RELAZIONE ISTRUTTORIA

Comune	B A U N E I (N U)	
Oggetto della delibera	Variante n. 1 al PUC adeguato al PPR – Modifiche varie alla cartografia, alle norme tecniche di attuazione e al regolamento edilizio	
Estremi della delibera di adozione	CC n. 22 del 30.08.2018	
Estremi della delibera di approvazione	CC n. 14 del 29.04.2019	
Richiesta Verifica di Coerenza	Protocollo Comune	n. 4535 del 24.06.2019
	Protocollo RAS	n. 24020 del 27.06.2019
	Data Scadenza	24.09.2019
Tipologia Strumento Urbanistico vigente	<input type="checkbox"/> Pdf <input type="checkbox"/> PRG <input checked="" type="checkbox"/> PUC	
	Approvazione: CC n. 46 del 30.11.2016 VdC: Determinazione n. 2383/DG del 16.12.2016 BURAS n. 1 del 05.01.2017	
Piano Paesaggistico Regionale – 1° Ambito	Totalmente incluso: Ambito n. 22 "Supramonte di Baunei e Dorgali" (Parte NORD circa 78%) Ambito n. 23 "Ogliastra" (Parte SUD circa 22%)	
Procedimento di verifica	<input type="checkbox"/> Regime ordinario (art. 20 LR 45/1989 come modificato dalla LR 1/2019 "Legge di semplificazione") <input checked="" type="checkbox"/> Regime transitorio ✓ LR 1/2019 "Legge di semplificazione", art. 21, comma 2 ✓ DGR 5/48 del 29.01.2019, punto 3 - Varian

Tavola 2.1.7 relativa a Baunei Centro. Viene modificata la destinazione di zona dell'isolato n. 104 da zona C3.1 a zona B2.1, ripristinando la destinazione originariamente prevista dal PRG che, sebbene confermata in sede di adozione del PUC, era stata erroneamente modificata in sede di approvazione.

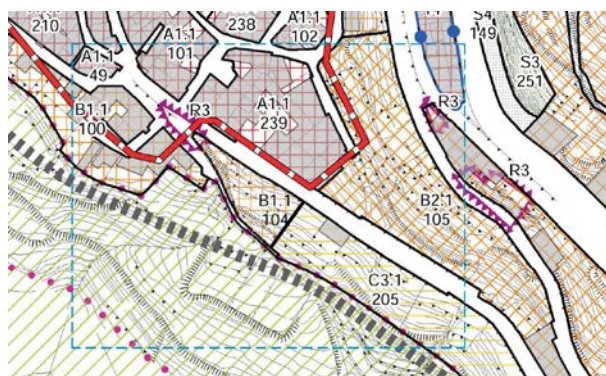
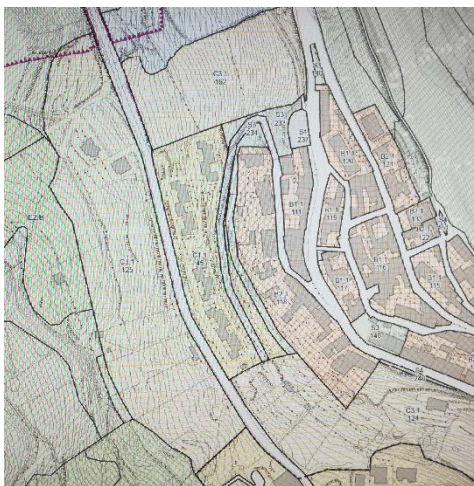
Modifiche cartografiche. Occorre correggere l'errore presente nella Tavola 2.1.7 “Baunei Centro”, relativa alla modifica della destinazione di zona dell'isolato n. 104, in quanto nella delibera CC n. 14 del 29.04.2019 il lotto è stato riclassificato da zona C3.1 a zona B2.1, mentre viene erroneamente indicato come zona B1.1.

- 1) **Modifiche cartografiche. Occorre correggere l'errore presente nella Tavola 2.1.7 "Baunei Centro", relativa alla modifica della destinazione di zona dell'isolato n. 104, in quanto nella delibera CC n. 14 del 29.04.2019 il lotto è stato riclassificato da zona C3.1 a zona B2.1, mentre viene erroneamente indicato come zona B1.1.**
